TIEDOTE KOSKIEN TURVATIKAS-TUOTETTA NOUSUVAUNU NO 932

Nousuvaunun no 932 toimivuus on tarkastettava aina ennen käyttöä

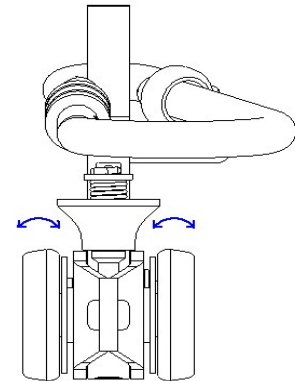
Nousuvaunu No 932:n valmistuksessa rullat on kiinnitetty niiden akseliin niittauksilla, jotka saattavat löystyä pitkän ajan kuluessa raskaassa käytössä. Löystyminen voi johtaa pyöräparin irtoamiseen joka saattaa aiheuttaa vaaratilanteen. Asiaan on reagoitu nousuvaunun rullaparien niittausmenetelmää muuttamalla, joka antaa tukevamman niittauksen ja estää rullan täydellisen irtoamisen, vaikka niittauskohta kovassa käytössä hieman löystyisi. Uusi niittausmenetelmä on otettu käyttöön heinäkuussa 2018.

1. Rullissa ei saa esiintyä sivuttaisiikettä

- Ota kiinni samalla akselilla olevista pyöristä
- Yritä kääntää rullia kuvan mukaisesti.
- Jos rulla pääsee heilumaan sivusuunnassa toisen rullan pysyessä paikoillaan, on liitos löystynyt ja vaunun käyttö on lopetettava välittömästi.

2. Rullat eivät saa pyöriä suhteessa akseliin

- Ota kädellä kiinni rullasta ja yritä samanaikaisesti pyörittää vastakkaista rullaa.
- Jos vastakkainen rulla pääsee pyörimään, liitos on löystynyt ja vaunun käyttö on lopetettava välittömästi.
